CONSULTORÍA PARA LA PUESTA EN MARCHA Y DISEÑO DE LA OPTIMIZACIÓN DE LA PTAR MI LOTE

PROCESO ASC-EMAPAG-EP-AFD-07-2024

ACLARACIÓN DE CONSULTAS EFECTUADAS AL 1 DE OCTUBRE DE 2024

PTAR Mi Lote

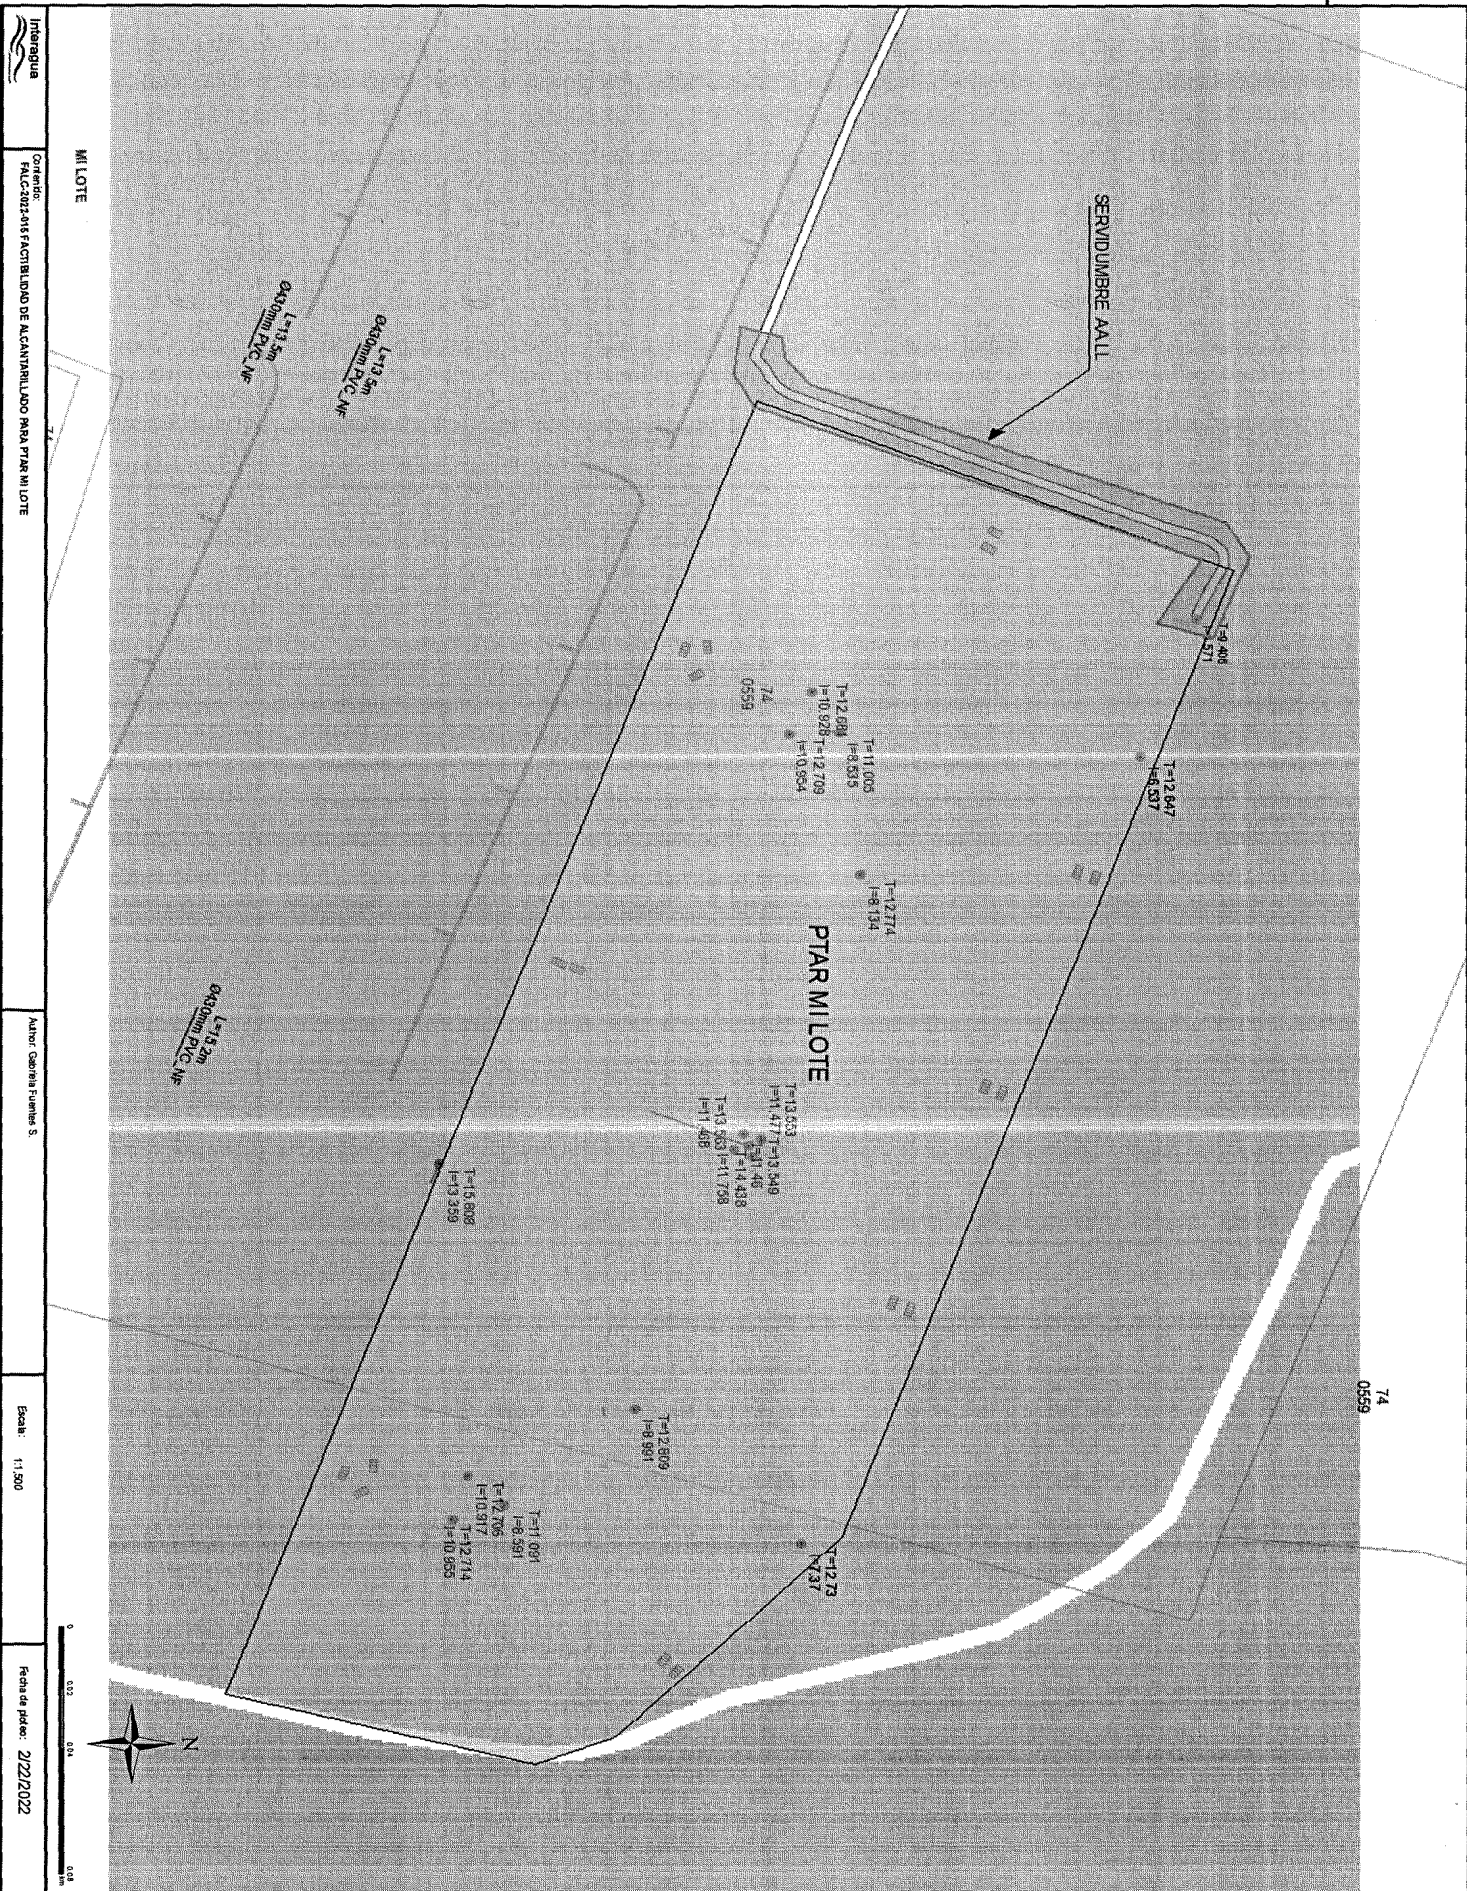
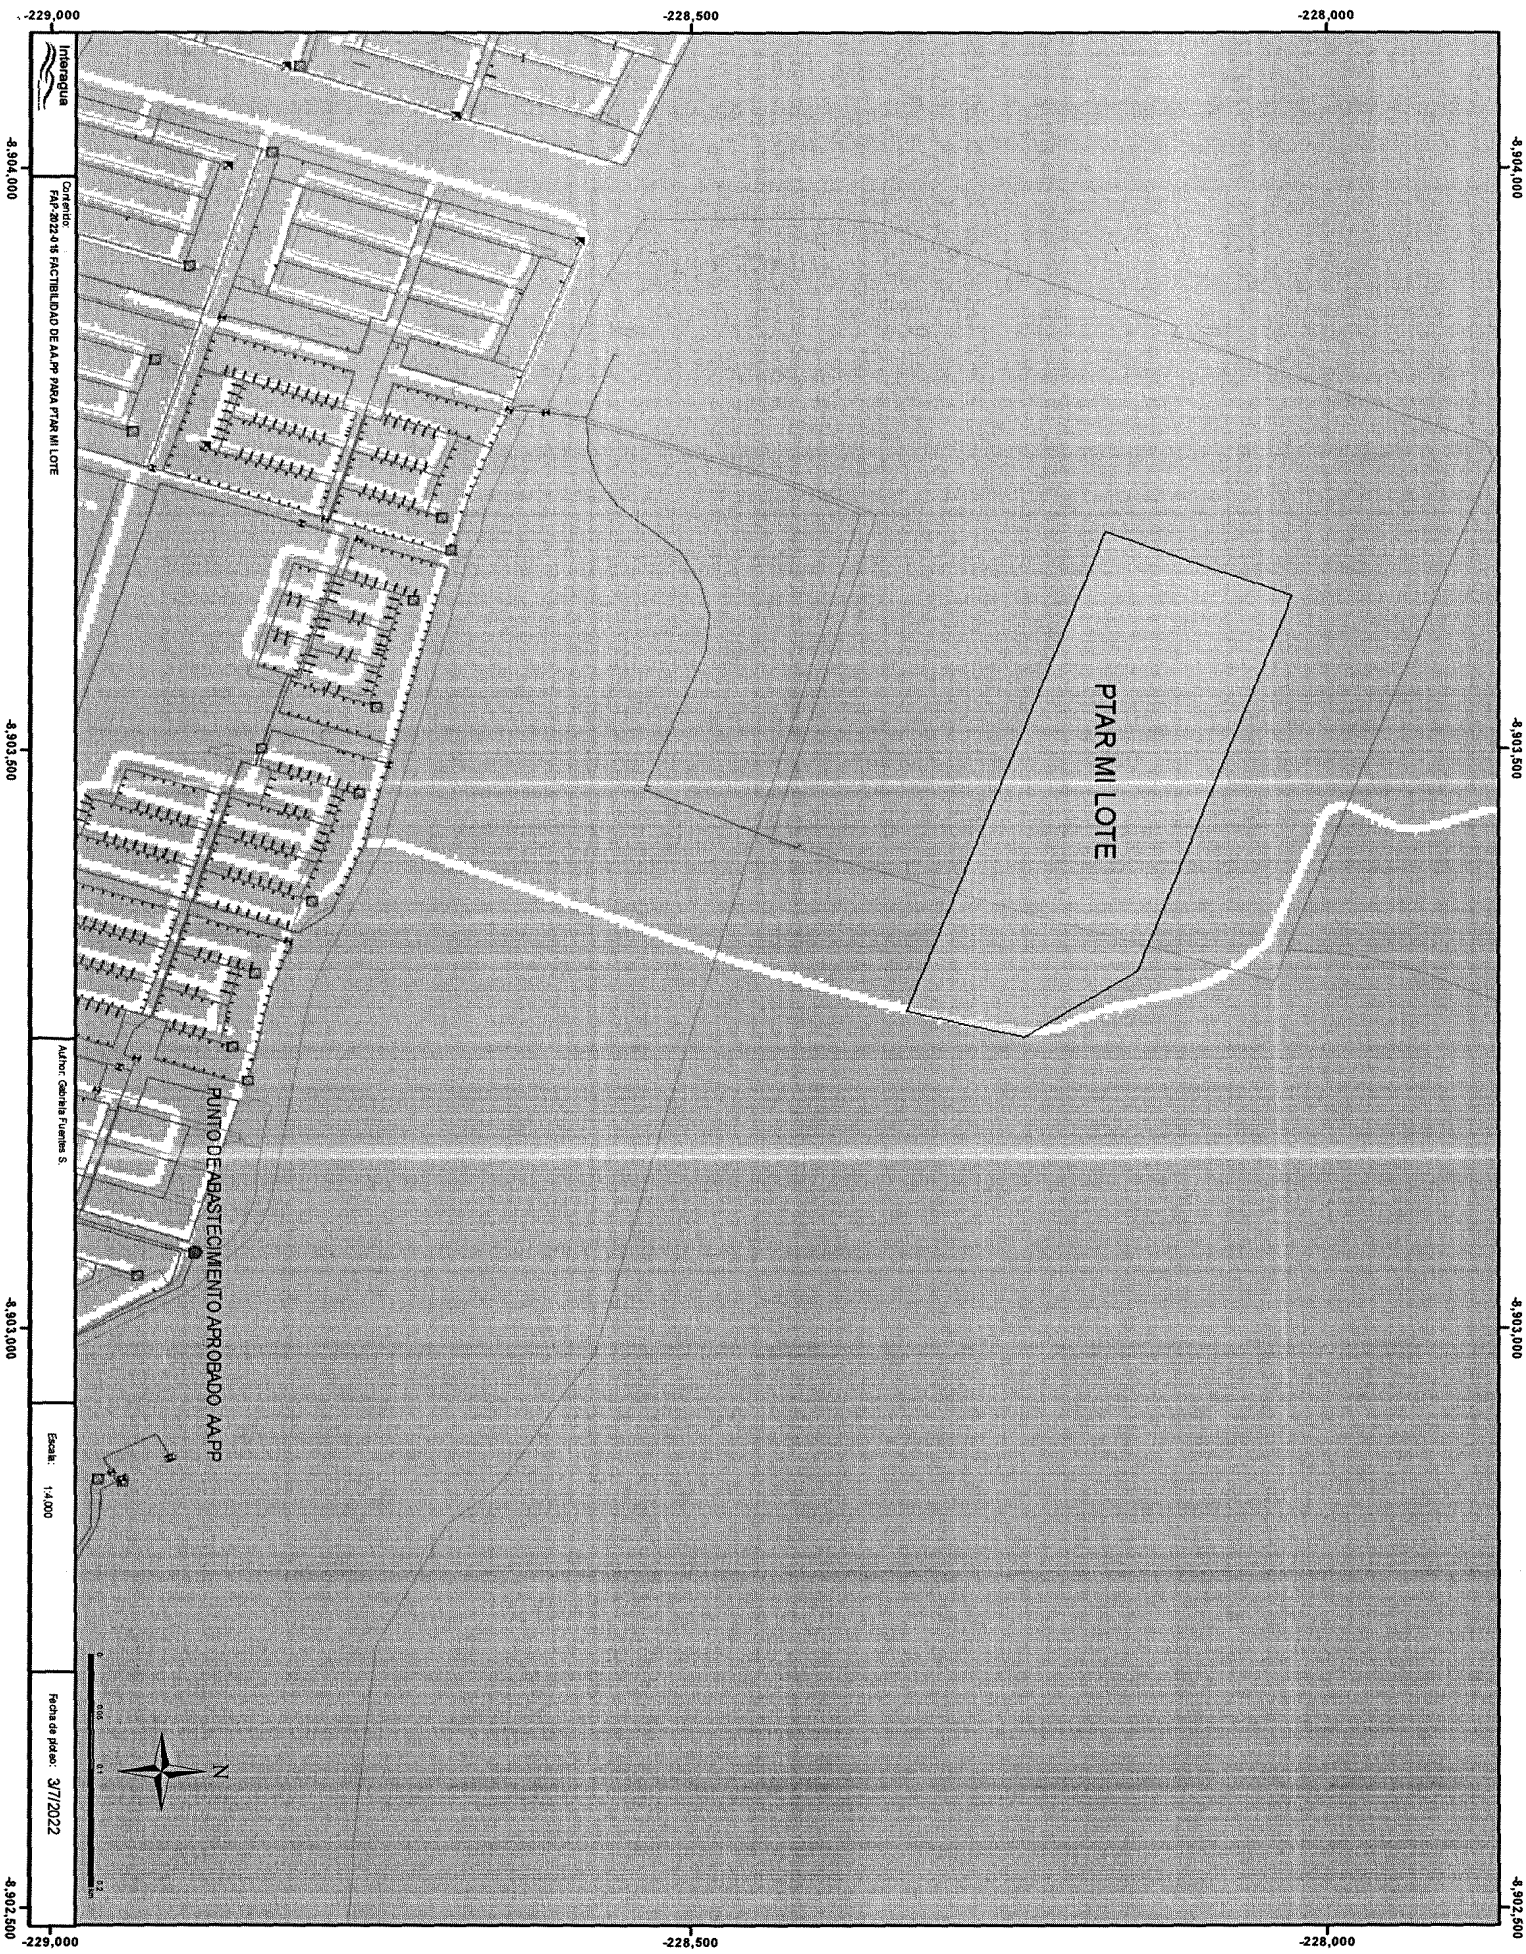
Con fecha 31 de enero del 2022, la GCU consulta la factibilidad de servicio de AAPP para el proyecto "PTAR MI LOTE" y satisfacer la demanda media 5.70 l/s.

Se realizó el análisis de la demanda total requerida y se proyecta la conexión a la tubería de Ø200mm PVC, ubicada en la Avenida 65 NO y Avenida 67 NO (Anexo), la presión en el punto de conexión es de 5 Bares, por ende se deberá instalar una válvula reguladora de presión (vrp), otorgando una presión de servicio para el proyecto de 2.5 bares (presión de salida vrp 25 mca).

Conexión actual desde tubería Ø90mm PEAD mediante una tubería de Ø50mm

Nueva Conexión aprobada desde tubería de Ø200mm PVC
